Consultation écrite

PPCMOI – Autoriser l'aménagement d'une terrasse au toit du bâtiment ainsi que l'installation de panneaux photovoltaïques, et ce, en dérogation à l'article 18.1 (retrait minimal des éléments d'une terrasse) et 423.2 (retrait minimal équipement mécanique) du Règlement d'urbanisme de l'arrondissement du Plateau-Mont-Royal (01-277).
435, avenue Mont-Royal

Agente de recherche en urbanisme
Division de l'urbanisme, du patrimoine et des services aux entreprises
Direction du développement du territoire et des études techniques

PROPOSITION - TERRASSE

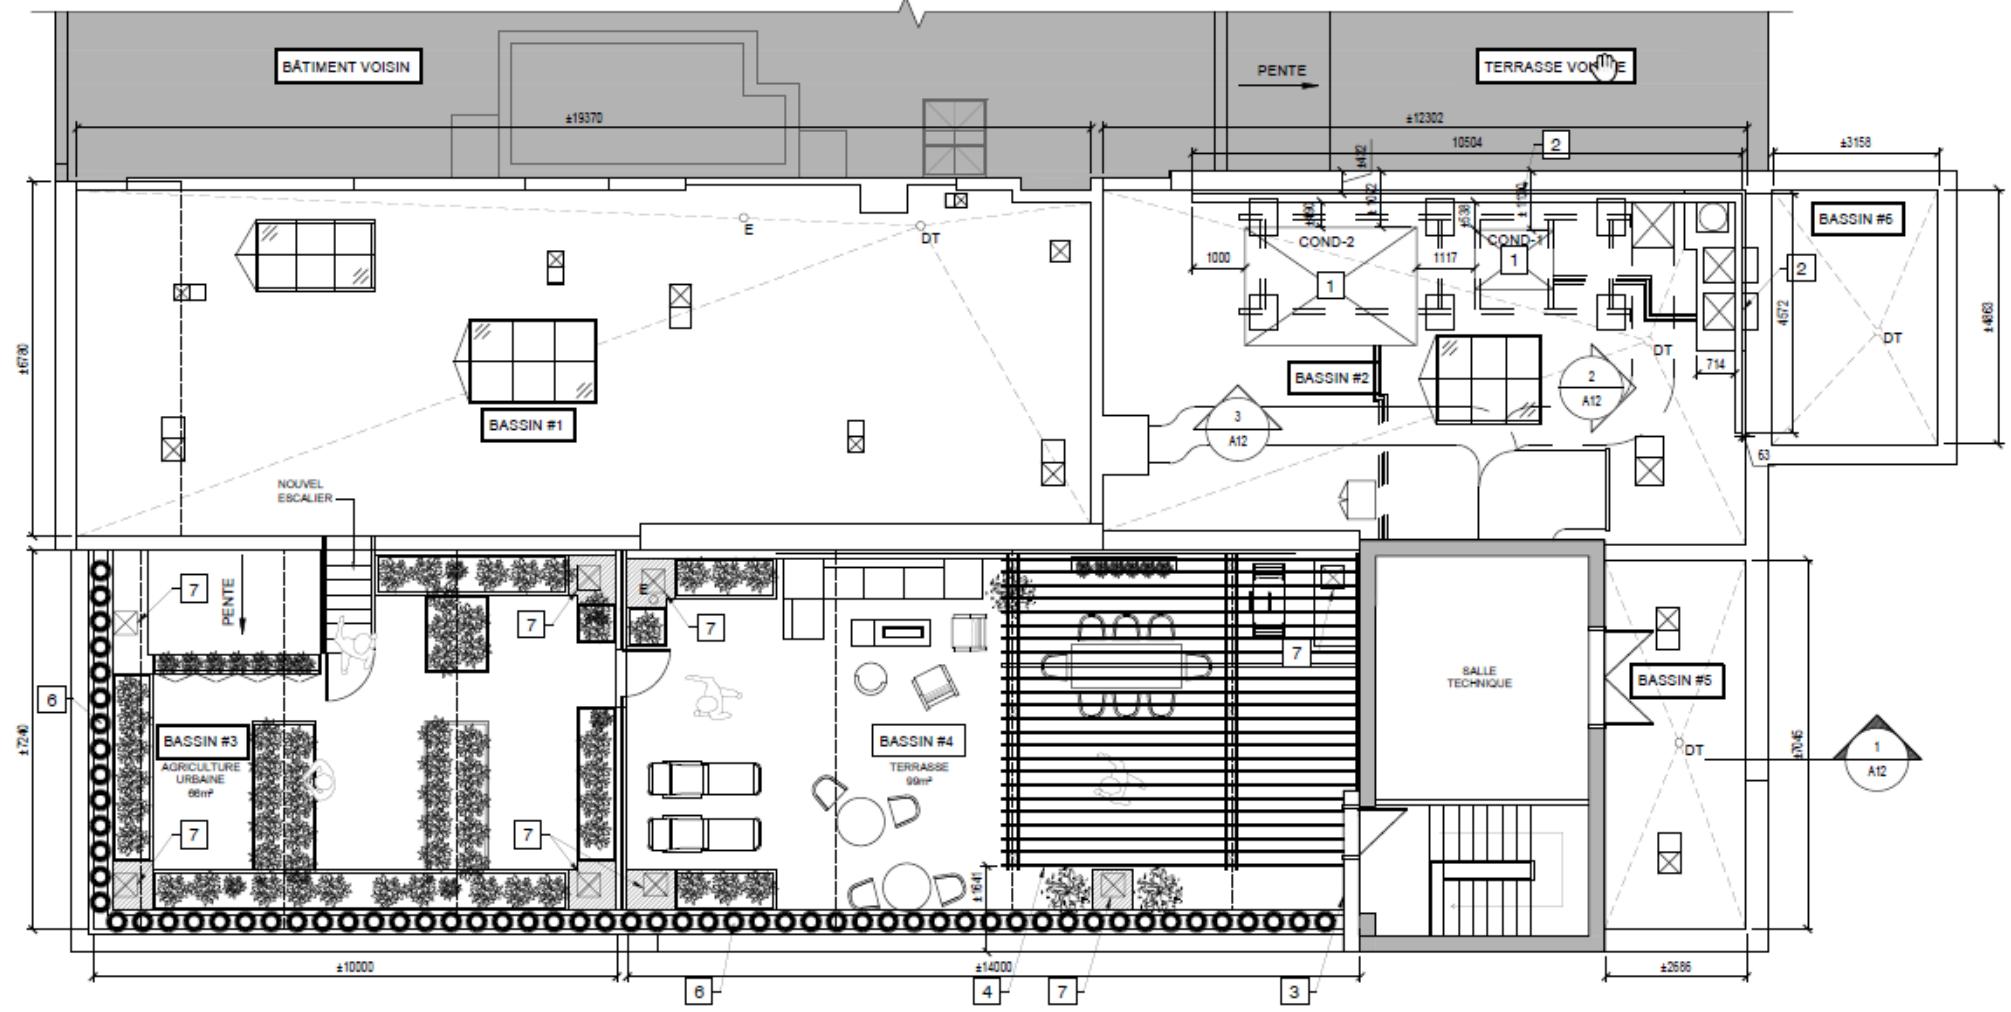
- 1 POSITION DE L'ÉQUIPEMENT DE TOIT
PAR RAPPORT À LA LIGNE DE LOT 2 POSITION DES ÉCRANS SONORES
PAR RAPPORT À LA LIGNE DE LOT 3 AGRANDISSEMENT DE
L'APPENTIS DU TOIT 4 PERGOLA À MOINS DE 2 FOIS
SA HAUTEUR DU PARAPET 5 INSTALLATION DE PANNEAUX SOLAIRES
À MOINS DE 1,5m DU PARAPET (PAGE A9) 6 LE GARDE-CORPS A
350mm DE LA FAÇADE 7 CONDUITS DE VENTILATION
RELOCALISÉS

- Que les bacs de plantation soient situés à une distance minimale de 0,35 m des façades de l'immeuble afin de ne pas recouvrir le parapet existant;
- Que la pergola soit située à une distance minimale de 1,60 m de la limite avant donnant sur la rue Rivard;
- Que les écrans acoustiques soient situés à une distance minimale 0,43 m de la limite latérale.

PROPOSITION – GARDE-CORPS

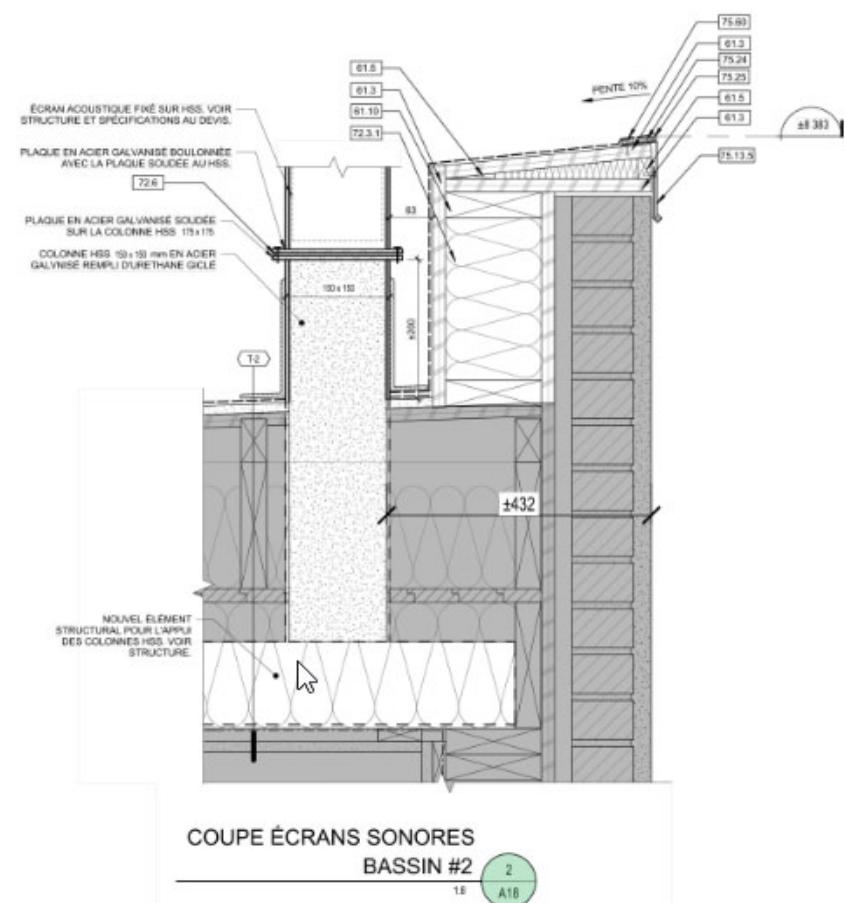
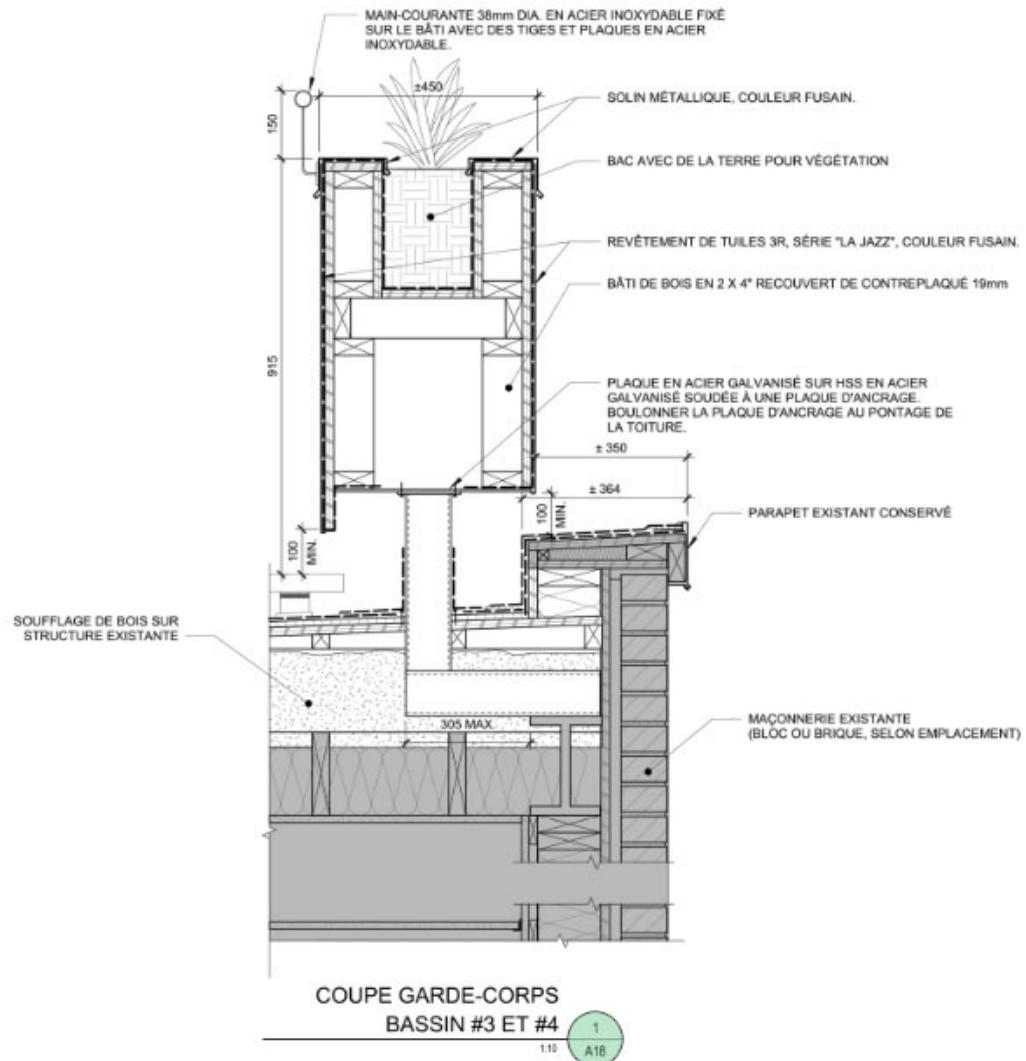
Étant donné l'espace restreint disponible avec l'installation des panneaux solaires sur le toit, certains éléments du projet, dont la terrasse, les garde-corps, les équipements mécaniques ne respecteraient pas le retrait exigé par rapport à une façade ainsi que les limites de propriété.

- Que les joints des panneaux métalliques recouvrant les bacs de plantations agissant à titre de garde-corps soient plus épurés.

PROPOSITION – PANNEAUX SOLAIRES

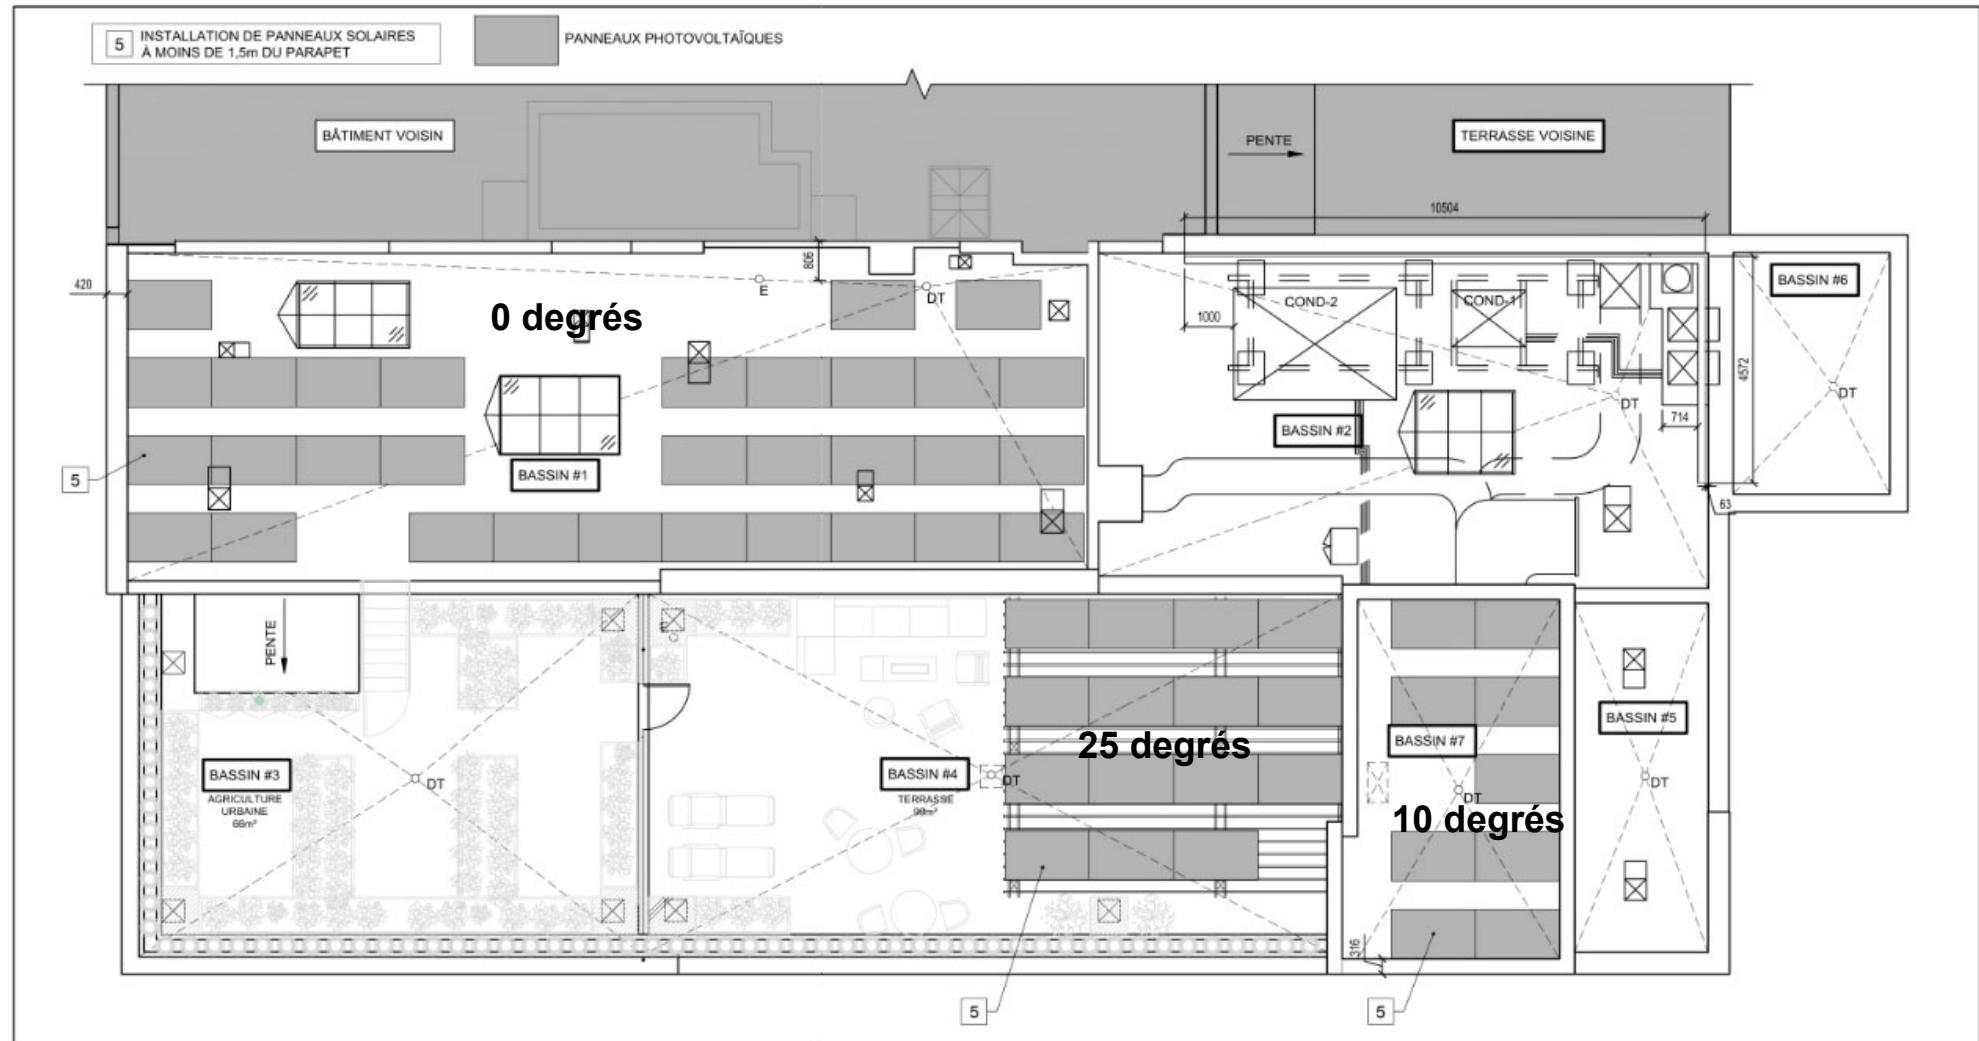
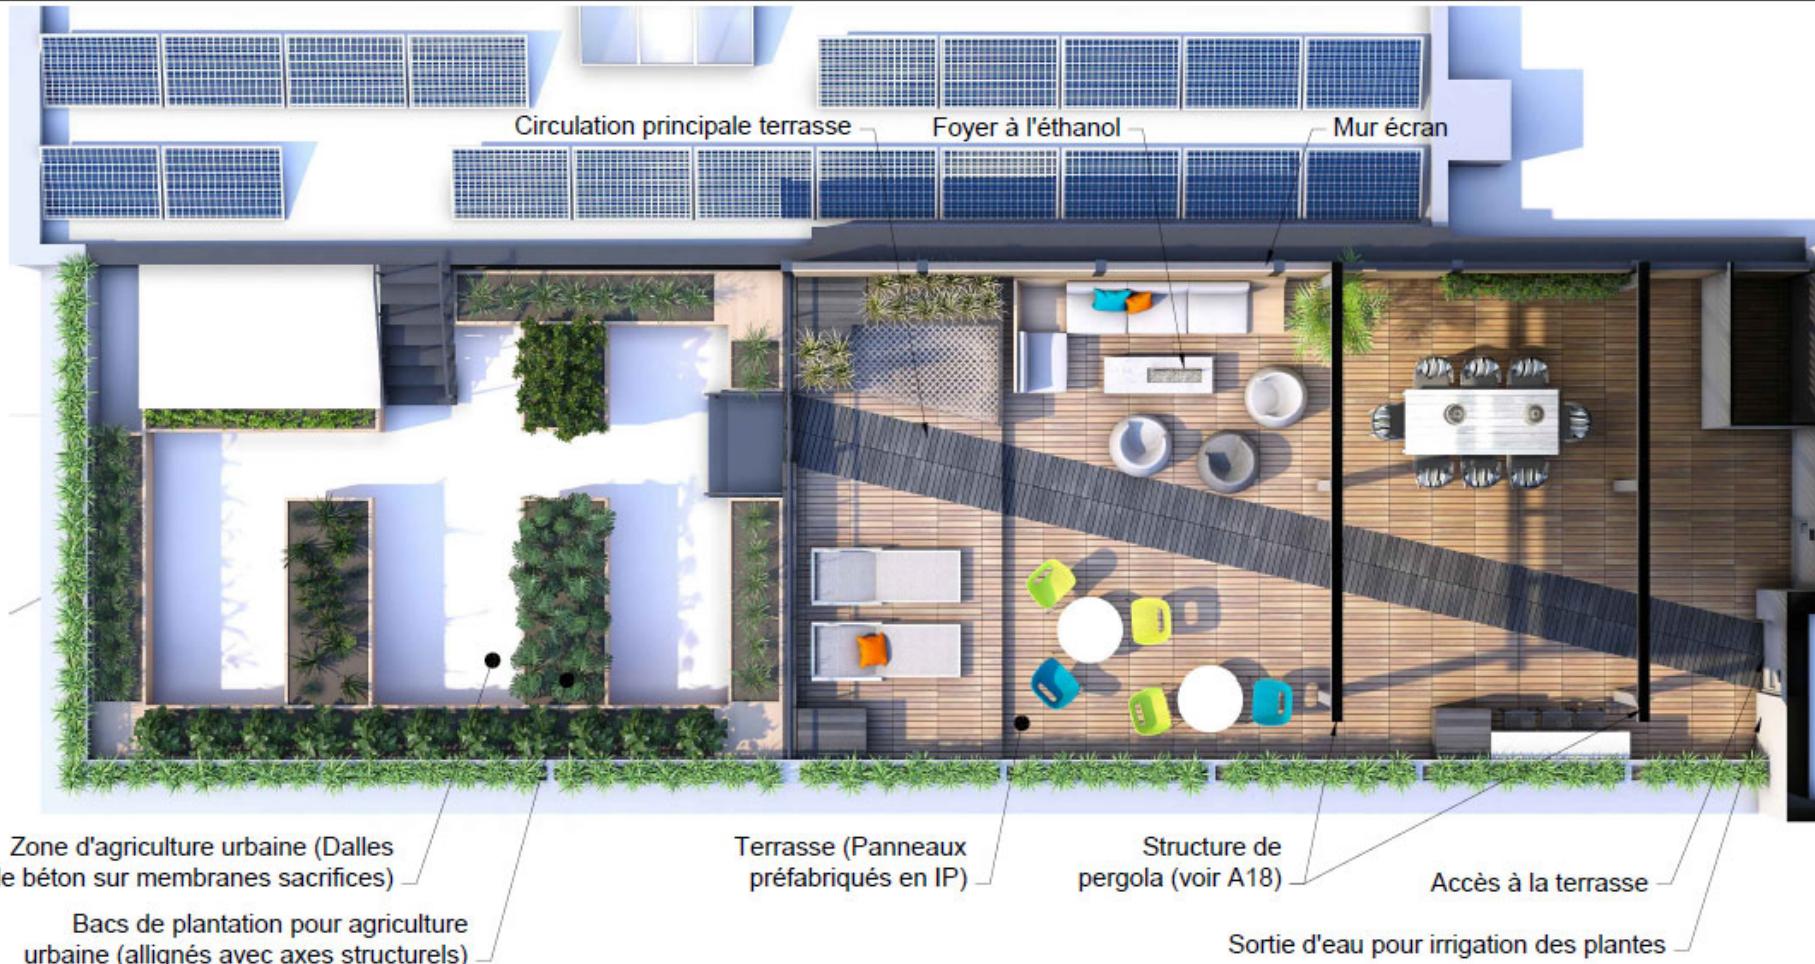
Inclinaison variant entre 5 et 25 degrés

- Que soit précisé sur les plans l'angle des panneaux photovoltaïques et que leur hauteur soit inférieure au parapet de l'immeuble;
- Que soit fixée sur les bacs de plantation une main-courante en acier inoxydable;
- Que la superficie minimale proposée des bacs de plantation, incluant ceux des garde-corps et de l'agriculture urbaine, comportant des végétaux plantés en pleine terre soit de 28 m²;
- Que les bacs de plantation avec les garde-corps aient une hauteur maximale, à partir du plancher de la terrasse, de 42 pouces;
